项目名称： 新疆宝明矿业有限公司干馏厂燃煤锅炉

技改项目

# 《新疆宝明矿业有限公司石长沟干馏厂燃煤锅炉技改项目环境影响 报告表》技术审查会会议纪要

# 新疆宝明矿业有限公司干馏厂燃煤锅炉技改项目环境影响 报告表会议纪要修改说明

图 1 项目水平衡图

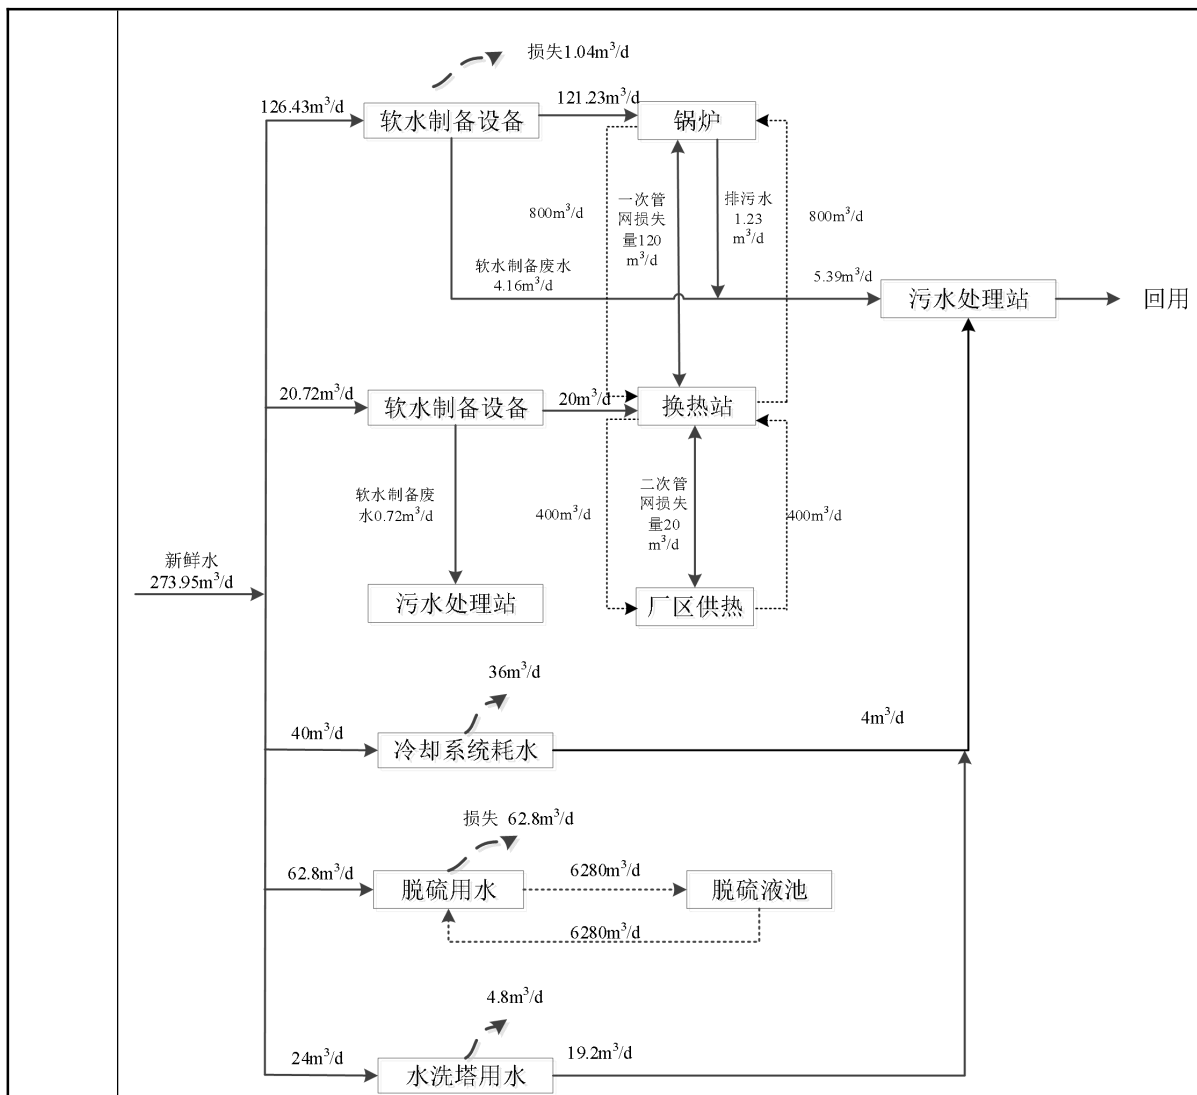
**意见2、燃料中有加热炉置换气体补充，是否设置储气或调压设施，水洗装置？是否有地面冲洗水？**

**意见3、施工期工艺流程和产排污环节对应本项目建设实际情况，拆除工程是否在本项目评价范围内。所有燃料气均是进入气柜混合，那燃料是否还能明确区分气体成分，洗涤水产生至什么工段。**

修改说明：已核实，本项目设置气柜调压及置换气体调压装置，项目设置水洗塔对置换气体进行洗涤，详见P22-P23；已核实，项目没有地面冲洗水，已修改供排水及水平衡相关内容，详见P18-P20。

本项目现有气柜气体由原油车间干馏系统产生的剩余干馏气及煤气站输送的发生炉煤气组成的混合气，已补充气体成分；已补充引入天然气后气体成分；已补充置换气体成分。详见P16-P17；已核实，本项目洗涤水产生至置换气体水洗塔，已修改相关排水及水平衡内容，详见P18-P20。

图 3 工艺流程及产污环节图

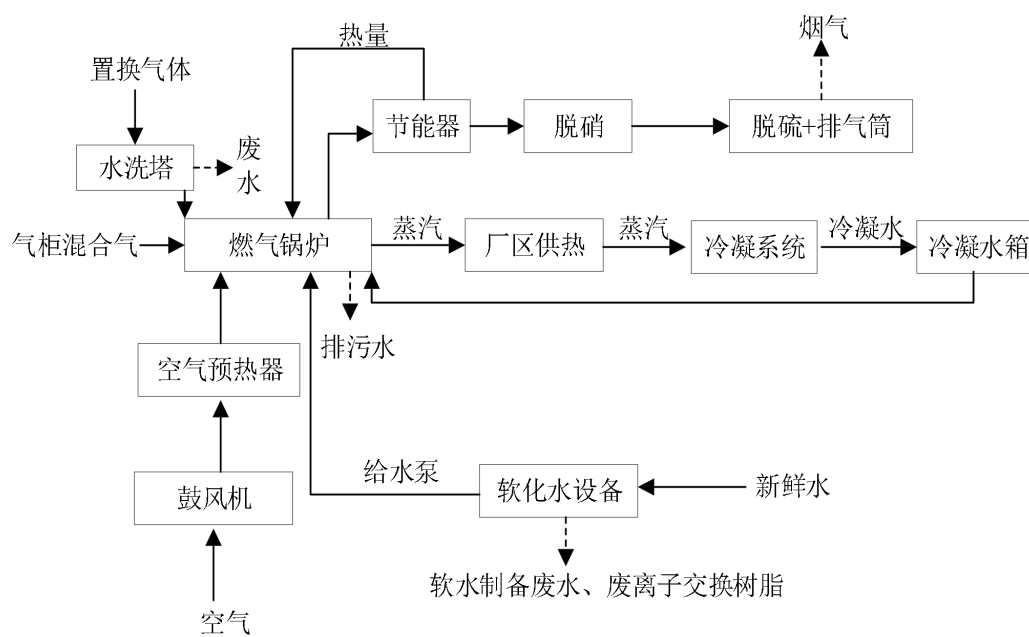
**意见3、进一步论证分析 SCR 法脱硝是否在技术上可行。燃烧产生的烟气进入脱硝反应器，此时的烟温过高，远高于 SCR 脱硝的烟温区：280~420℃，脱硝段无法正常运行，且易造成大量氨逃逸。**

修改说明：已核实修改，燃烧产生的烟气经节能器降温后进入脱硝反应器，详见P22。
